POR MEDIO DE LA CUAL SE OTORGA UN PERMISO DE VERTIMIENTOS Y SE ADOPTAN OTRAS DETERMINACIONES

LA DIRECTORA DE LA REGIONAL VALLES DE SAN NICOLÁS DE LA CORPORACIÓN AUTÓNOMA REGIONAL DE LAS CUENCAS DE LOS RÍOS NEGRO Y NARE, CORNARE.

6. Que personal de la Corporación, procede a realizar verificación de lo allegado, generándose el informe técnico **IT-06246-2024 del 18 de septiembre de 2024**, en el cual se observa y concluye lo siguiente:

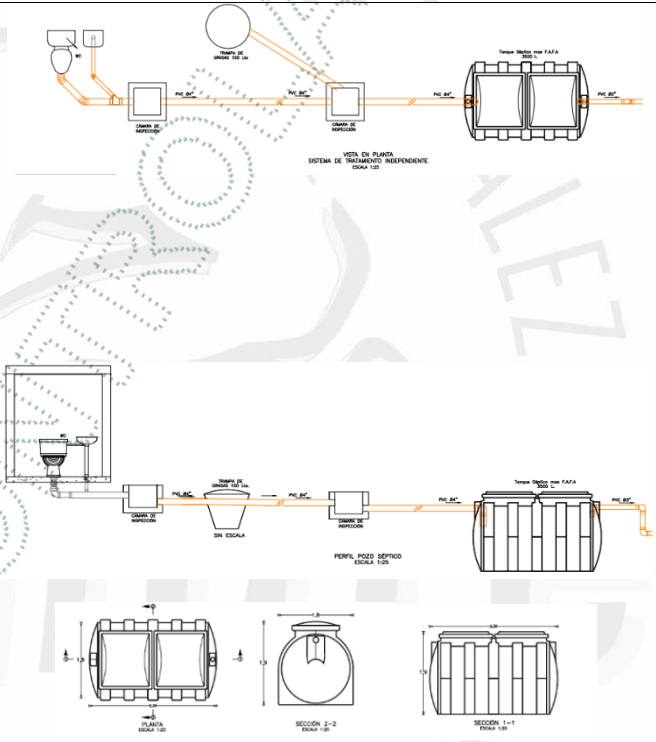
La Empresa cuenta con un (1) Sistema de Tratamiento de Agua Residual de tipo doméstico producto del uso de unidades sanitarias (8), lavamanos (4), duchas (8) y pocetas (2). Cuenta con doce (12) empleados distribuidos en diferentes áreas y asignados en 3 turnos de trabajo

Se informa que el STARD se compone de un sistema de trampa grasas, pozo séptico y filtro anaerobio de flujo ascendente (FAFA), **estos últimos dos integrados en una capacidad de 3000L.**

Para el diseño en el que se calcula un volumen de 3500 L, se evalúa la fórmula utilizada por Rotoplast

Teniendo distribuidos los doce empleados para 3 turnos, más la persona residente de la vivienda (1), se estima un volumen de 1500 L, por lo que el sistema es adecuado para la cantidad de personas existentes.
